**Avis en date du 9 juillet 2018
de la Mission régionale d'autorité environnementale d'Île-de-France
sur un projet d'aménagement immobilier situé rue du Général Leclerc
à Franconville (Val-d'Oise)**

Synthèse de l'avis

Illustration 3: Plan de masse du projet (source : étude d'impact - page 35)

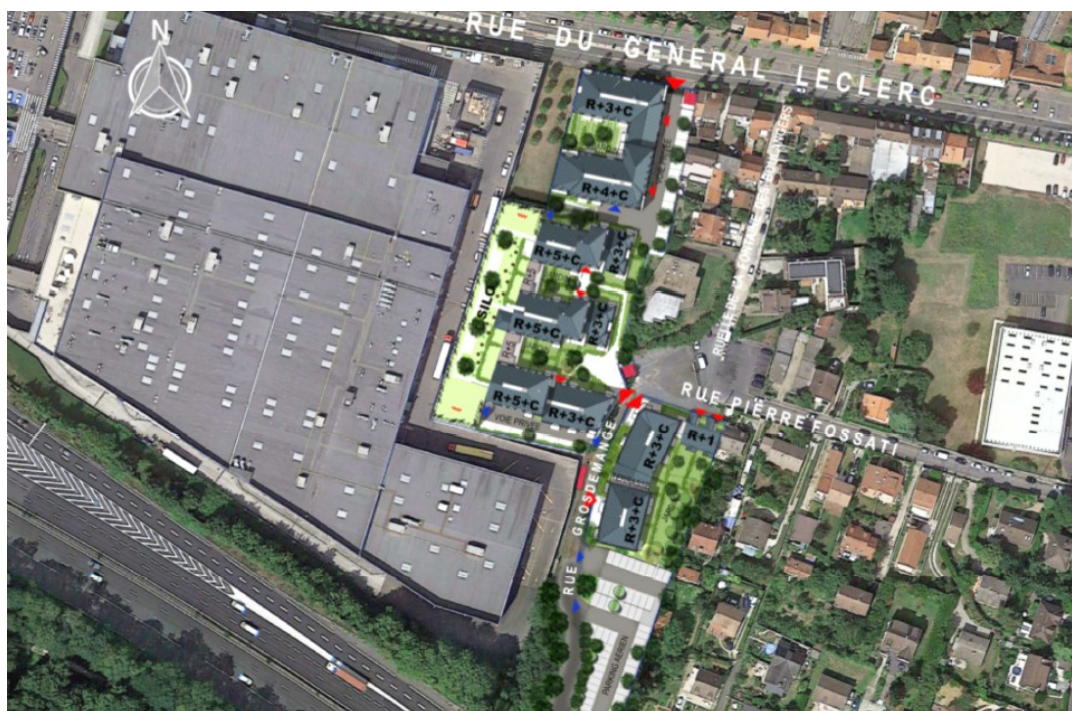
Le projet (Illustration 3) prévoit la réalisation de 281 logements, répartis en sept bâtiments collectifs de type R+3+C à R+5+C et deux maisons individuelles de type R+1. L'opération comprendra 189 logements en accession et 92 logements intergénérationnels sociaux³. Les logements sociaux seront localisés dans les deux bâtiments les plus au nord.

Un parking silo de six niveaux réservé au stationnement des futurs habitants, auquel trois bâtiments de logements viendront s'accoler, s'implantera le long de la parcelle en interface avec le magasin IKEA. La toiture du parking sera végétalisée. Le programme prévoit un total de 333 places de stationnement, dont 240 places dans le parking silo et le reste en extérieur (le long de la voirie ou sur le parking aérien situé au sud). L'accès principal à l'opération se fera depuis la rue Grosdemange. Un accès secondaire sera possible depuis la rue du Général Leclerc, pour desservir quelques places de stationnement en pied d'immeuble. En ce qui concerne les locaux à vélo, il est prévu (p. 227) 0,75m² pour les appartements d'une et deux pièces et 1,5m² pour les appartements de trois pièces ou plus.

Selon l'étude d'impact, la présence du parking silo en bordure de la parcelle permettra de limiter les nuisances sonores. Cette affirmation n'est toutefois pas étayée par une analyse des nuisances sonores liées au centre commercial (trafic, horaires de livraison, manipulations, installations telles que ventilation, etc.). .

La MRAe note qu'au vu du dossier il est difficile de juger du niveau d'exposition aux bruits des futurs habitants de la résidence et de l'efficacité des mesures retenues (isolement des façades, orientations des bâtiments, effet tampon du parking silo...).

La MRAe recommande de réaliser une étude acoustique par des mesures in situ qui permette de garantir la bonne prise en compte de l'ensemble des nuisances sonores, ce qui est un enjeu fort pour le projet.
